## 改善箇所説明図

基準不適合発生箇所

エアバッグコントロールユニット

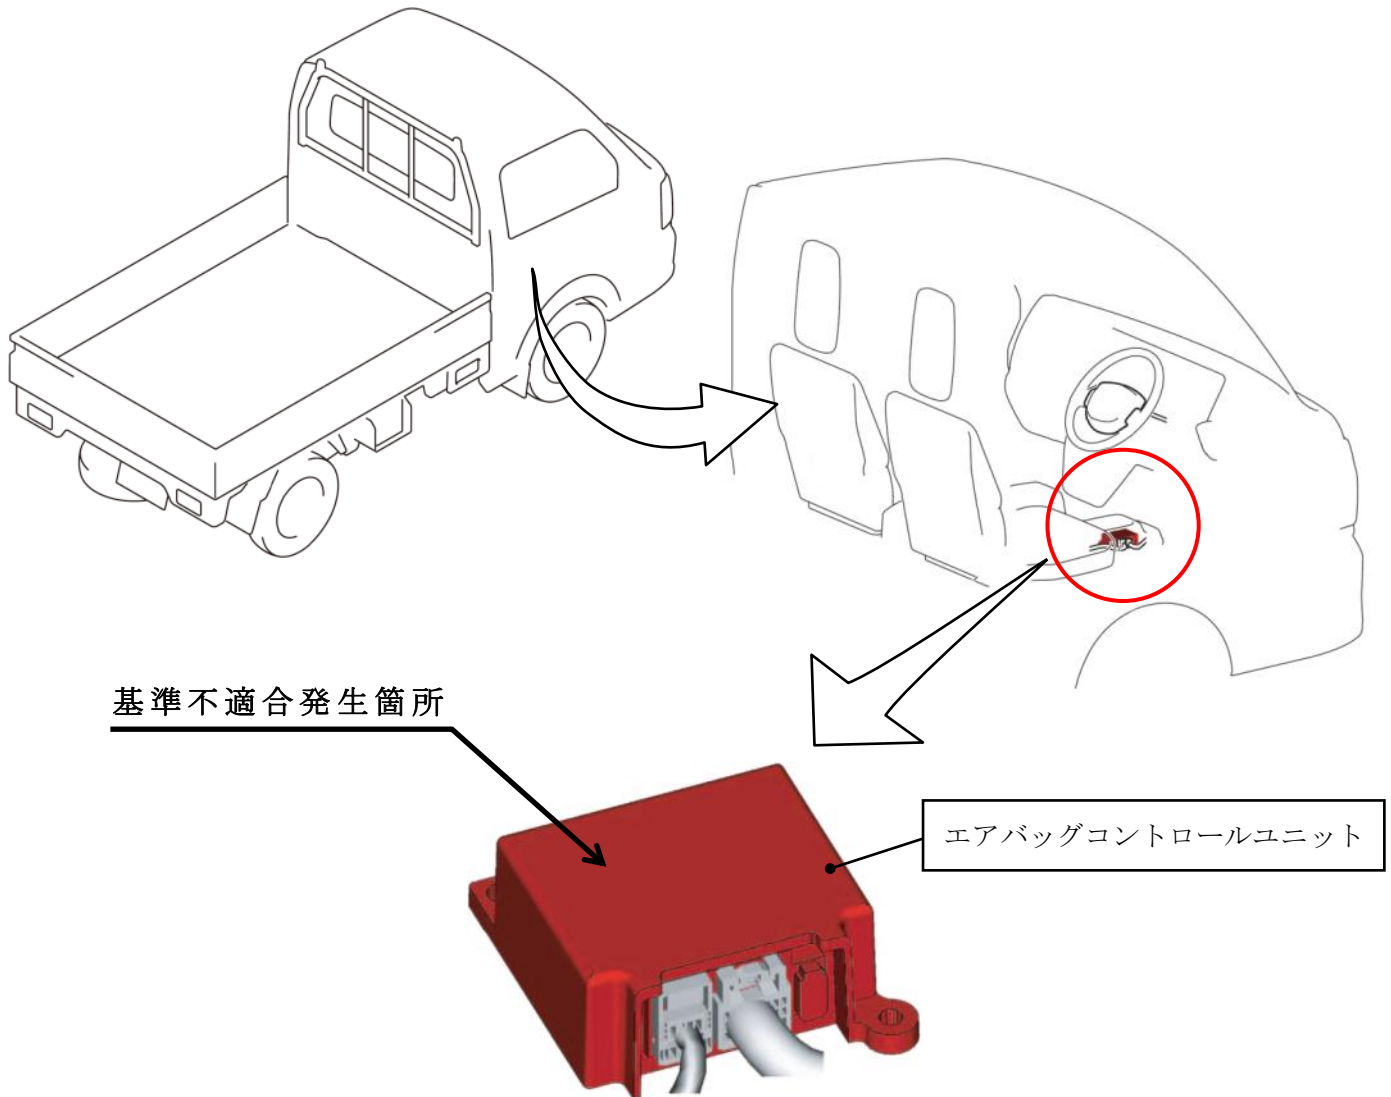
エアバッグコントロールユニットにおいて、加速度センサ IC が製造不良のため、エアバッグが作動不良となるものがある。そのため、警告灯が点灯し、衝突時にエアバッグが展開しない場合や、走行中などに誤展開するおそれがある。

全車両、エアバッグコントロールユニットの製造番号を確認し、該当する車両はエアバッグコントロールユニットを良品と交換する。

識別：ID プレートに黒色のシールを貼付する。
